実施計画の変更認可申請について  
(放射性物質分析・研究施設に係る補足説明 他2件)

2022年 9月 7日

東京電力ホールディングス株式会社  
国立研究開発法人日本原子力研究開発機構

1. 放射性物質分析・研究施設の統括管理について P2 ～
2. 【記載の適正化】 淡水化处理RO膜装置雨水RO濃縮水移送ラインの設置中止 P16 ～
3. 【記載の適正化】 高性能多核種除去設備の使用前検査受検に伴う  
実施計画の変更 P 22～

## 1-1. 実施計画Ⅲの変更（案）について

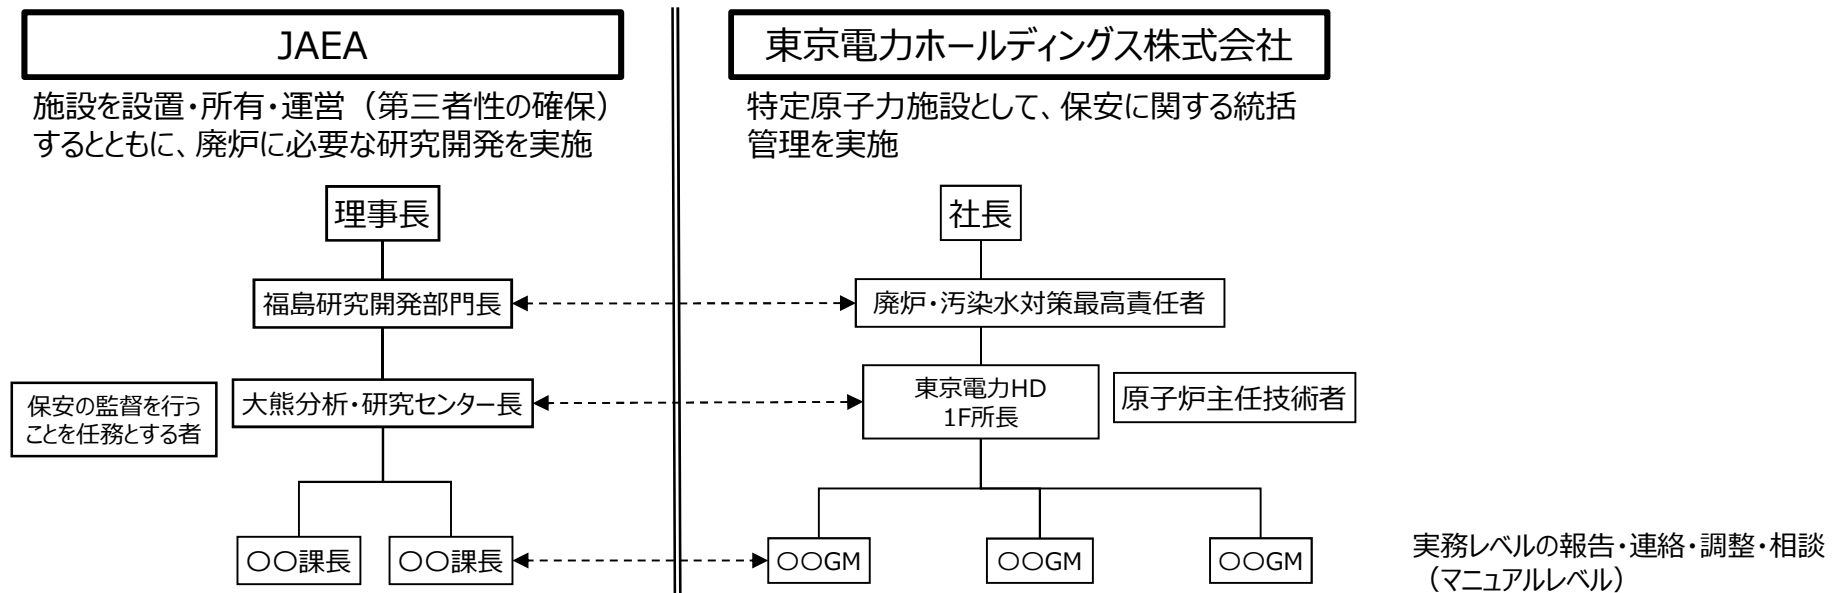
## ◆放射性物質分析・研究施設における保安管理体制及び保安管理について明記

変更前	変更後
<p>第3編（保安に係る補足説明）</p> <p>記載なし</p>	<p>第3編（保安に係る補足説明）</p> <p>5 放射性物質分析・研究施設に係る補足説明</p> <p>5.1 放射性物質分析・研究施設における保安管理体制及び保安管理について</p> <p>5.1.1 放射性物質分析・研究施設における保安管理体制について 放射性物質分析・研究施設は、廃棄物を安全に処理・処分するための研究開発を目的に瓦礫等の性状を把握に資する分析・試験を行う施設であり、国立研究開発法人日本原子力研究開発機構（以下「JAEA」という）が運営する。一方、保安管理に関しては、「核原料物質、核燃料物質及び原子炉の規制に関する法律」第64条の2に基づく特定原子力施設として東京電力の統括管理のもとJAEAが実施する。</p> <p>5.1.2 放射性物質分析・研究施設における保安管理について 放射性物質分析・研究施設の保安管理においては、東京電力が実施計画を遵守するために必要な要求事項をJAEAに示し、JAEAは要求事項を満足するための具体的な管理手順を定めて運用する。また、緊急時の役割分担及び連絡体制をあらかじめ明確にして緊急事態の拡大防止・収束に務める。 なお、東京電力はJAEAによる保安活動について管理手順の確認や運用状況の定期的な確認、不適合管理の確認等を通じて管理・監督する。</p>

#### 設備の設置完了時期

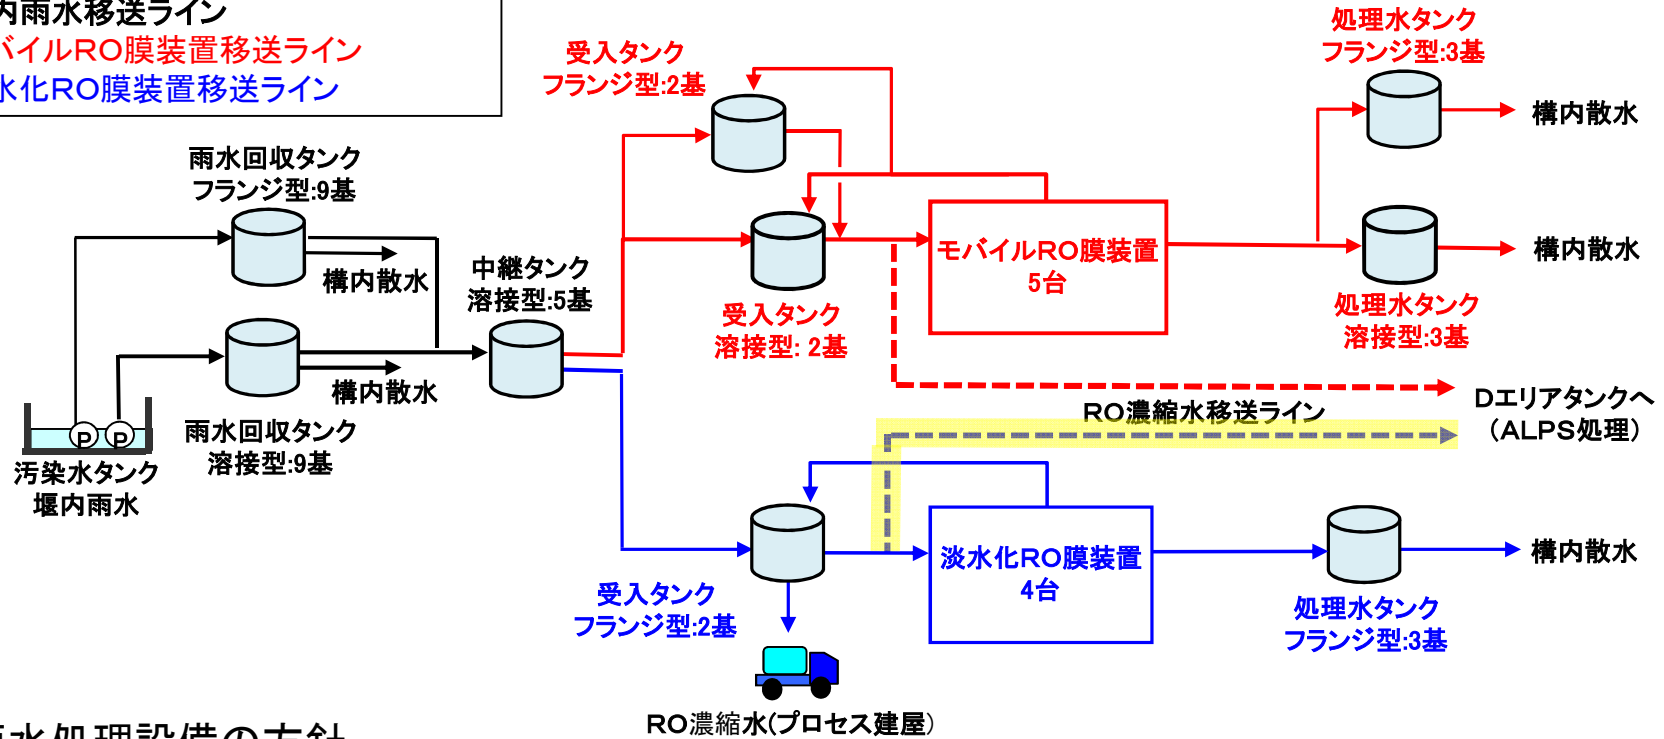
※1 淡水化处理RO膜装置雨水受入タンクから雨水RO濃縮水受入タンクまでの雨水RO濃縮水移送ラインについては、配管布設距離が非常に長く、新設タンクエリア設置等の多くの工事と干渉するので、設置時期が2020年度中となる。また、先行運用範囲外のモバイルRO膜装置雨水受入タンクから雨水RO濃縮水受入タンクまでの雨水RO濃縮水移送ラインの設置時期は、2018年度に設置完了している。

- 2020/3月：モバイルRO膜装置の使用前検査合格証発行
- 2020/10月：淡水化RO膜装置の運用休止
- 2020/11月：モバイルRO膜装置のみの運用
- 2020年11月より、モバイルRO膜装置のみの運用を開始しており、雨水発生量に対して、十分な処理能力があることを確認した。
  - その為、淡水化RO膜装置側の雨水RO濃縮水移送ラインの設置を中止としたい。
- しかし、淡水化RO雨水受入タンク・処理水タンク（フランジ型）については、豪雨時のバックアップとして当面の間、使用を継続する。今後、モバイルRO膜装置の運用状況を踏まえ解体等については、検討を進めていく。
- 本申請の目的は当該ラインの設置を中止するものであるが、当該ラインを設置中止しても雨水発生量に対して十分処理可能であることから、措置を講ずべき事項について影響がないため「記載の適正化」として申請した。

<参考> 2022年2月の運転後の対応について

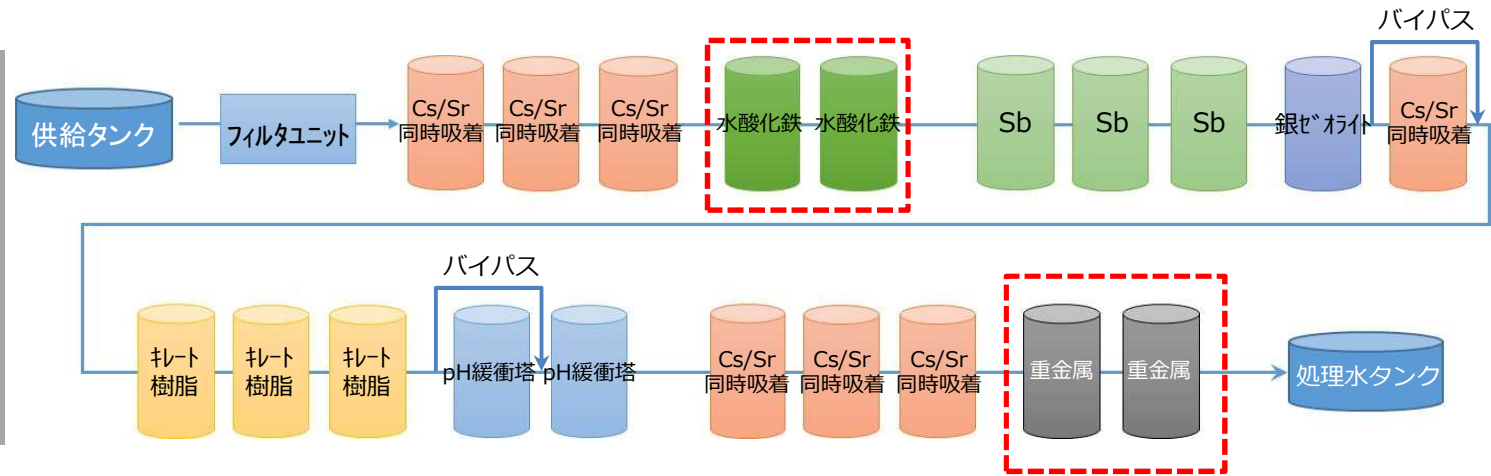
- 2022年2月の運転では処理水が告示濃度比総和 1（主要7核種評価）を上回ったことを受け、吸着塔（重金属、キレート樹脂）を交換するとともに、元の吸着塔構成に見直しを実施した。

2022年2月の  
吸着塔配置

2022年5月の  
吸着塔配置  
告示濃度比総和1未満の  
除去処理性能確認
